„Třetí hala pro míčové sporty Vodova“

VYSVĚTLENÍ, ZMĚNA NEBO DOPLNĚNÍ ZADÁVACÍ DOKUMENTACE

Vysvětlení zadávací dokumentace č. 1 ze dne 24. 3. 2023

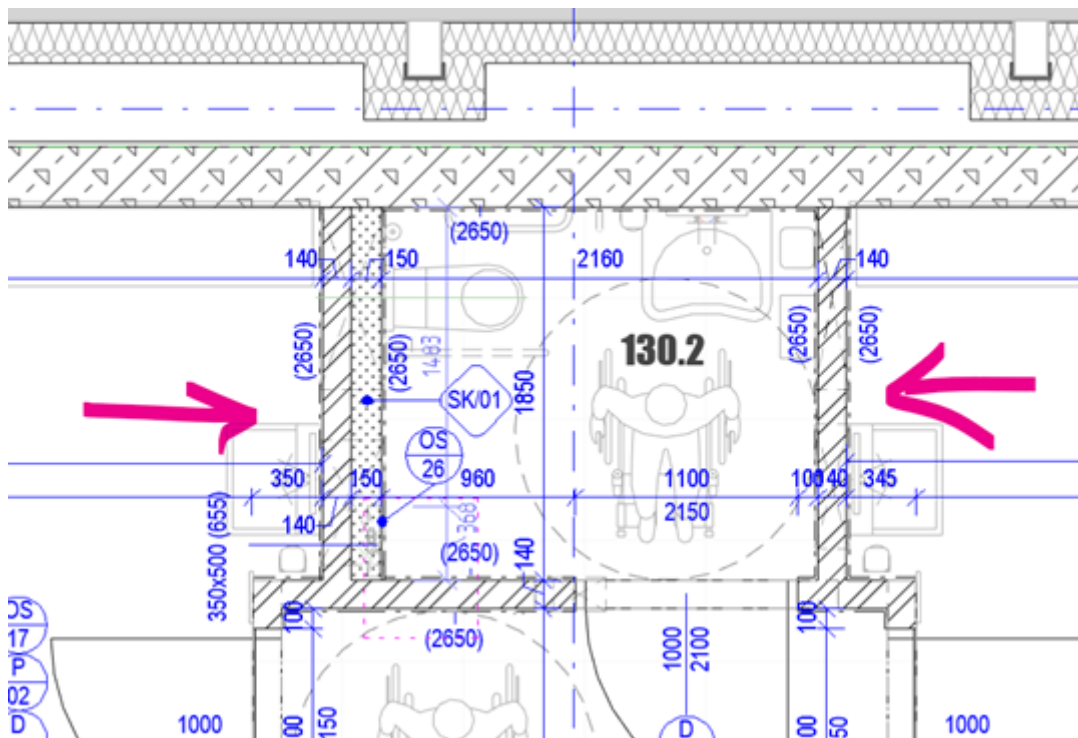
Ad 4)

Zadavatel k dotazu sděluje, že po provedené kontrole výkazu výměr neseznal pochybení v údajích týkajících obkladů, neboť uvedený výpočet je správný. Pakliže by mělo být obkladu pouze 82m² při jeho výšce 2,65m = 30,9 bm, což pro výšce uvedený výčet 15-ti místností by bylo cca 2,1bm/místnost, což není chtěný závěr. Výkaz výměr tedy nebyl v tomto směru měněn.

Zadavatel pro upřesnění doplňuje toto grafické znázornění:

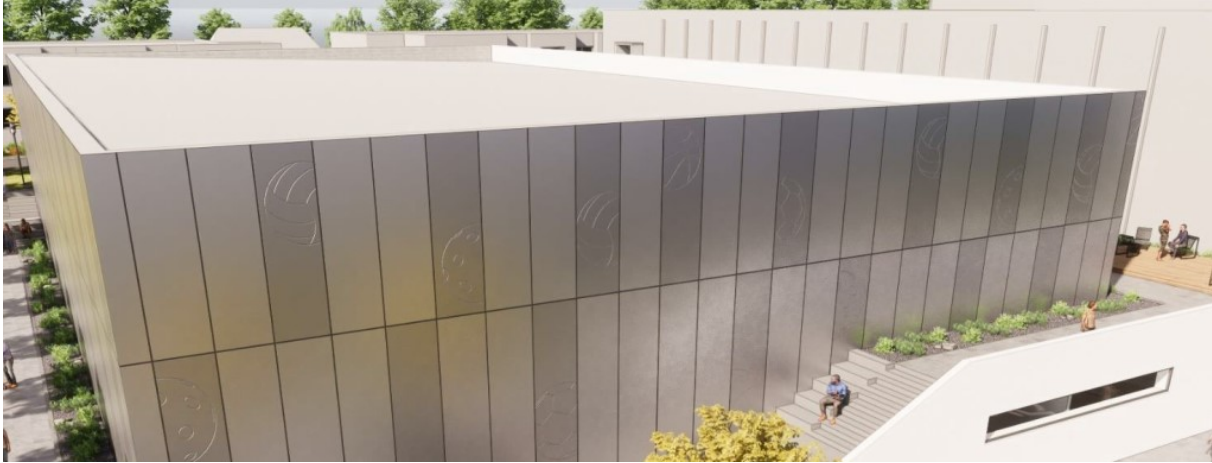
Ad 5)

Zadavatel uvádí, že barevnost fasády podléhá vzorkování a následnému schválení mezi investorem a architektem/projektantem. K barevnosti fasády viz obrázek:

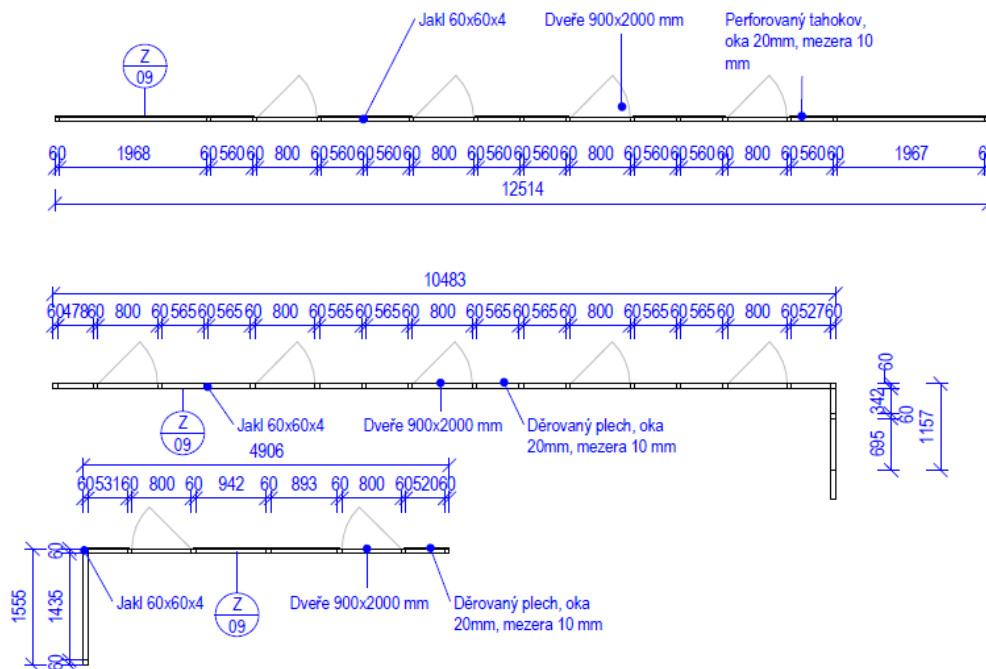
Ve výpise zámečnických konstrukcí je tento popis:

Ozn.	Popis	Počet
Z 09	<p>MATERIÁL: ocel s vypalovanou práškovou barvou dle výběru architekta</p> <p>NOSNÁ KONSTRUKCE: příčle/sloupky 60 x 60 x 4 mm</p> <p>CELKOVÁ VÝŠKA: 2650 mm, celková délka: 30615 mm</p> <p>DVEŘE: 800x2000 mm</p> <p>KOVÁNÍ: nerezová klika, zámek: FAB</p> <p>DĚROVANÝ PLECH: profil 2000x1000 mm, oko 20 mm, mezera 10 mm, přivařený/přišroubovaný na nosnou konstrukci příčlí z vnější strany kóji</p> <p>POŽADAVKY: Rohové profily nebudou dělené budou ohýbané přes roh</p> <p>HMOTNOST: předpokládaná hmotnost je 550 kg</p>	1

Z čeho tedy má být dělicí stěna – z děrovaného plechu nebo tahokovu? Lze případně použít i svařované sítě 50/50/3?
